ECE/TRANS/WP.29/2008/31
13 December 2007

Рассмотрение проектов поправок к действующим правилам

Предложение по дополнению 10 к Правилам № 98
(Фары с газоразрядными источниками света)

Приложение 4 - добавление, изменить следующим образом:

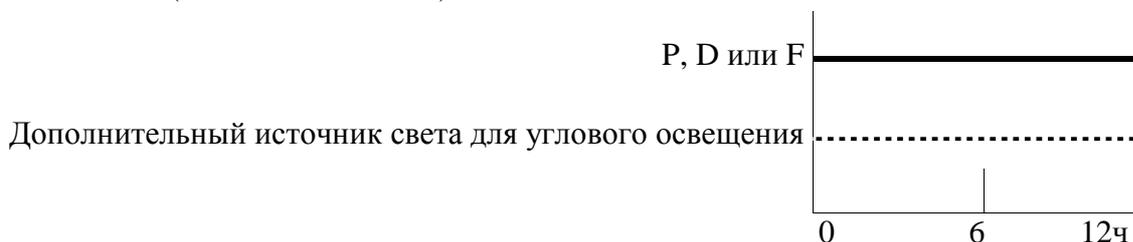
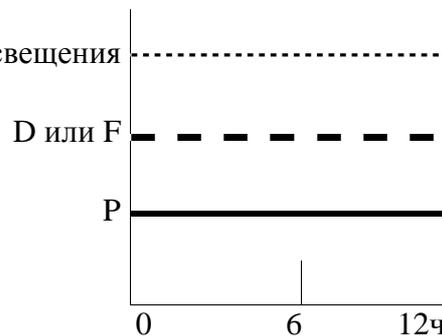
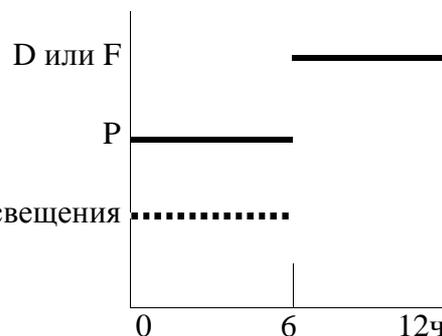
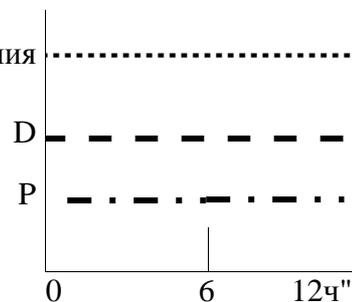
В том случае, когда луч ближнего света и луч дальнего света обеспечиваются одним и тем же газоразрядным источником света, используется следующий цикл:

ближний свет находится во включенном состоянии в течение 15 минут;

все элементы, обеспечивающие дальний свет, находятся во включенном состоянии в течение пяти минут;

4. P+D (DCR) с тем же источником света
